Raspunsuri la solicitari de clarificari nr. 1

Referitor la anuntul de publicitate ADV 1013498/25.05.2018 pentru atribuirea contractului de achizitie directa „REABILITARE CORPURI I-III BARITIU 26-28, EXTINDERE INSTALATIE DETECTIE INCENDIU” Cod CPV: 45312100-8 Lucrari de instalare de sisteme de alarma impotriva incendiilor

GENA CASA SCARU

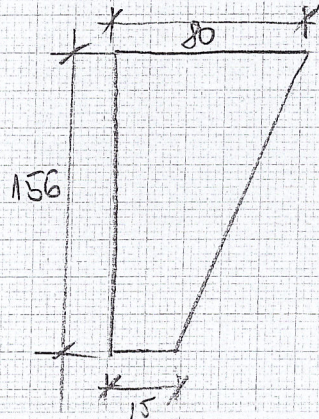
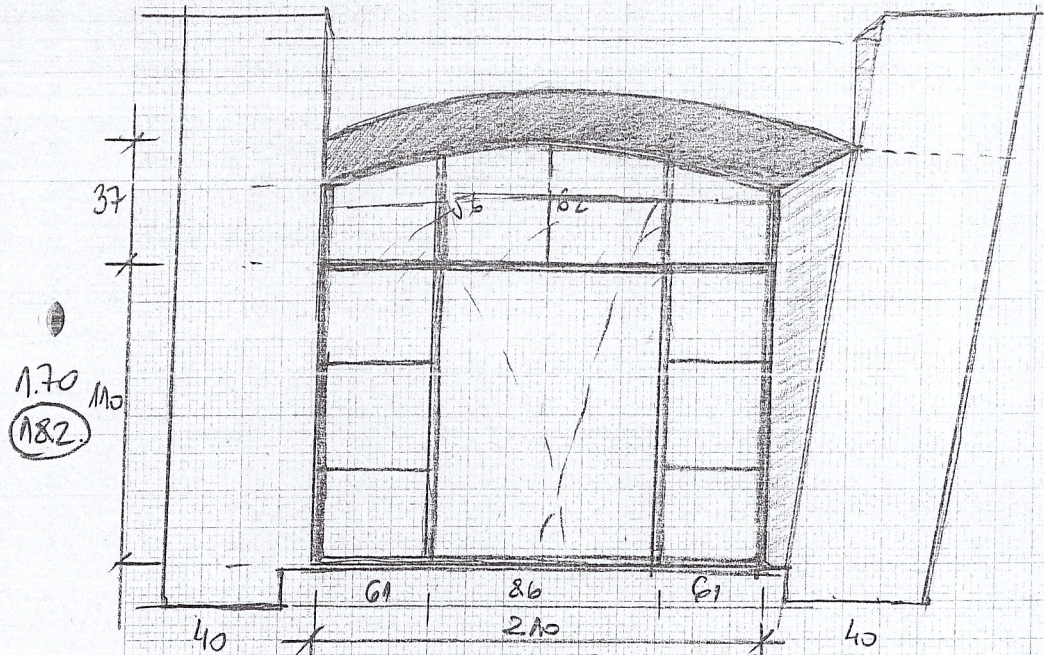
Conform fisierului Formular F3-Constructii, pozitia 2: ferestre din PVC conform planuri si specificatii, va rugam sa ne trimiteti o fisa tehnica pentru aceste ferestre. De asemenea avem nevoie si de numarul de ferestre care trebuie oferat.

Atasat acestui raspuns la solicitare de clarificari transmitem schita pentru geam casa scarii – 1 bucata, Corp A, Baritiu, precum si doua poze (din interior si din exterior).

Tipul ferestrei este din tamplarie de aluminiu cu geam securizat.
